Věc: zjišťovací řízení o záměru „Klánovická spojka“ na podkladě oznámení Krajské správy a údržby silnic Středočeského kraje, p. o. (zveřejněn v Informačním systému CENIA pod kódem STC2221)

Podání: **vyjádření k oznámení záměru**

**Obrázek č. 2 – křížení záměru Klánovické spojky se záměrem VRT (Zdroj: Přehledná situace se zákresem variant na podkladu územních plánů – TES, 2018)**

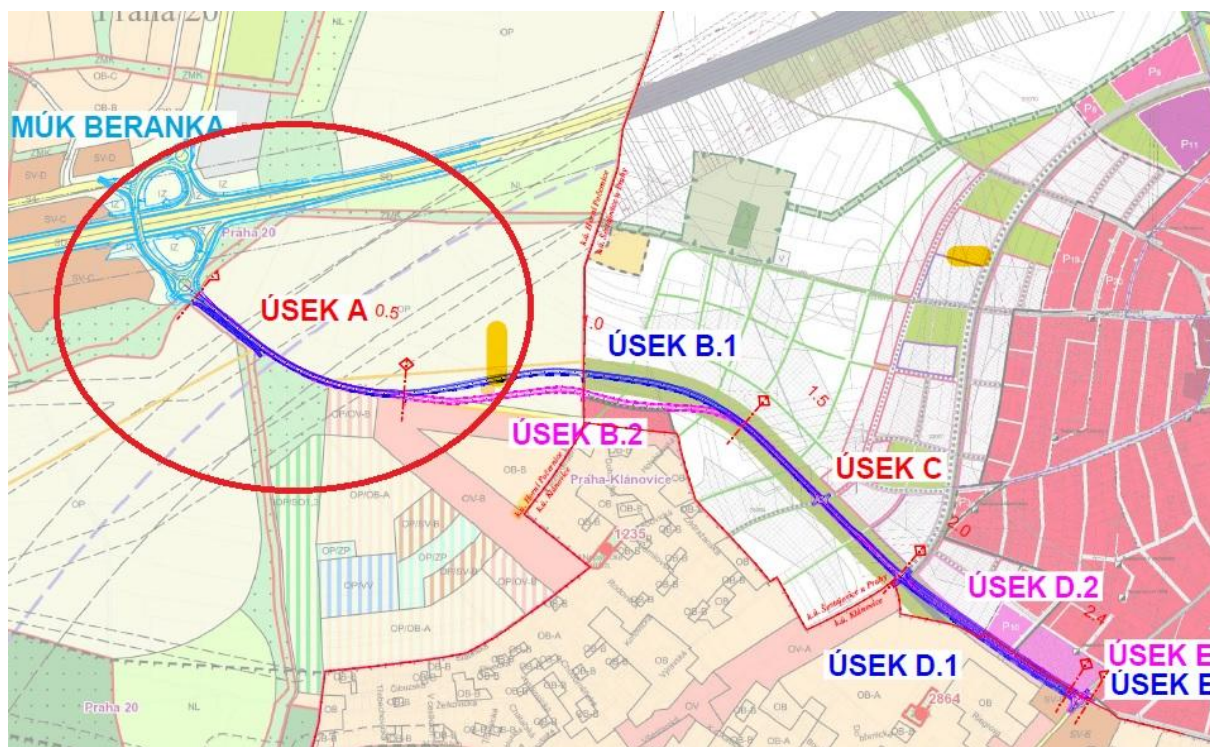
Oznámení v oddílu B.I.5. vůbec nezmiňuje ZÚR hl. m. Prahy, zejména koridor územní rezervy pro vysokorychlostní trať podle oddílu 5.2.6.1. a grafické části ZÚR hl. m. Prahy (viz Obrázek č. 1 a 2 níže). V oznámení ve výkresu B.I.1. „*Zájmové území*“ na str. 4 není koridor územní rezervy pro vysokorychlostní trať dokonce vůbec zakreslen. Oznámení je v tomto

podstatném ohledu neúplné. Přitom: záměr na výstavbu Klánovické spojky přímo protíná vymezený koridor územní rezervy pro vysokorychlostní trať, ale oznámení tento střet mezi Klánovickou spojkou a uvedeným koridorem vůbec (!) neřeší. Není tedy vůbec jasné, zda, jakým způsobem a za jakých podmínek má být řešeno křížení komunikace s tratí, tedy zda a co má být nadzemní, nebo podzemní. Ignorování této klíčové otázky je zdůrazněno v oddílu B.I.6. na str. 10, kde se výslovně uvádí, že „[o]bjekty tunelů a mostů nejsou v trase navrženy“. Podle názoru podatele je tak záměr ve zjevném rozporu s oddílem 5.2.6.1. ZÚR hl. m. Prahy a jím stanovenou podmínkou: „stabilizace výhledového územního rozsahu vysokorychlostní trati“. Podle § 36 odst. 1 stavebního zákona: „V územní rezervě jsou zakázány změny v území ..., které by mohly stanovené využití podstatně ztížit nebo znemožnit.“ Přitom koridor územní rezervy podle ZÚR hl. m. Prahy je nadřazený vůči územním plánům i vůči záměru na výstavbu Klánovické spojky (§ 36 odst. 5 a § 54 odst. 5 stavebního zákona). Řešení tohoto střetu bude každopádně nutné doplnit a rozpracovat v dokumentaci. Lze se však domnívat, že záměr je díky střetu s koridorem pro uvedenou územní rezervu zcela nerealizovatelný.

- c) výslovně zohlednit platné Zásady územního rozvoje Středočeského kraje a posoudit střet záměru s koridorem územní rezervy pro vysokorychlostní trať (podle připomínky č. 5 výše);

**Obrázek č. 3 – výřez z grafické části platného Územního plánu sídelního útvaru hl. m. Prahy, vymezuující plochy OV-A a SV-B na severním okraji MČ Praha-Klánovice:**

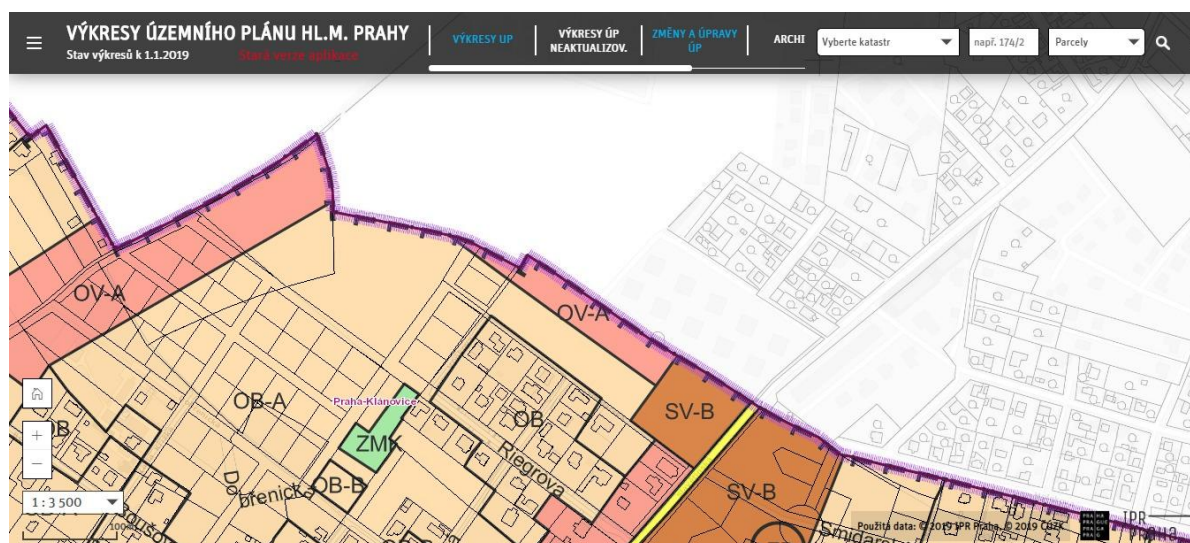
Oznámení v kap. B.I.5. na str. 5 vychází z tohoto chybného předpokladu: *„Polyfunkční území typu OV-A, SV-B (podle platného Územního plánu sídelního útvaru hlavního města Prahy – pozn. podatele) ... umístění této komunikace umožňují.“* **Podle názoru podatele je záměr v rozporu s regulativy stanovenými pro plochy OV i SV, které jsou vymezeny v platném Územním plánu sídelního útvaru hlavního města Prahy na severním okraji MČ Praha-Klánovice (viz Obrázek č. 3 níže)**

Plocha OV je „všeobecně obytná“. Plocha SV je „všeobecně smíšená“. Regulativy stanovené pro plochy OV a SV v rámci „přípustného využití“ shodně dovolují umístění „vozidlových komunikací“ jen „v nezbytně nutném rozsahu“, tzn. jen v rozsahu, který je nezbytně nutný pro naplnění funkce dané plochy na území MČ Praha-Klánovice. V případě záměru na výstavbu Klánovické spojky však jde o tranzitní komunikaci nadkrajského významu, jejíž účel zdaleka překračuje naplnění funkcí daných plochy OV-A a SV-B na území MČ Praha-Klánovice, protože jejím účelem je „významně odlehčit místním komunikacím zejména v Horních Počernicích a v Šestajovicích a svěst tranzitní dopravu na blízkou dálnici“ (str. 3 oznámení), respektive to, že „[n]a kat. území Horních Počernic a Šestajovic je dle územních plánů počítáno s významnou výstavbou, která bez dokončené MÚK Beranka a Klánovické spojky nebude realizovatelná nebo způsobí další nárůst dopravy v Klánovicích, Šestajovicích a v konečném důsledku i Horních Počernicích“ (str. 5 oznámení). Regulativy stanovené pro plochu OV v rámci „podmíněně přípustného využití“ pak dovolují umístění „vozidlových komunikací“ jen za podmínky, že „nedojde ke snížení kvality prostředí a pohody bydlení“. Regulativy stanovené pro plochu SV v rámci „podmíněně přípustného využití“ pak dovolují umístění „vozidlových komunikací“ jen za podmínky, že „nedojde k znehodnocení nebo ohrožení využitelnosti dotčených pozemků“. Ani jedna z těchto podmínek v případě záměru Klánovické spojky coby tranzitní komunikace nadkrajského významu přirozeně není splněna. Všechny výše uvedené nedostatky bude nutné doplnit, dopracovat a zohlednit v dokumentaci.

- d) objektivně posoudit otázky rozporu záměru (i) s platným Územním plánem obce Šestajovice a (ii) s platným Územním plánem sídelního útvaru hl. m. Prahy (podle připomínek č. 6, 7 a 8 výše);
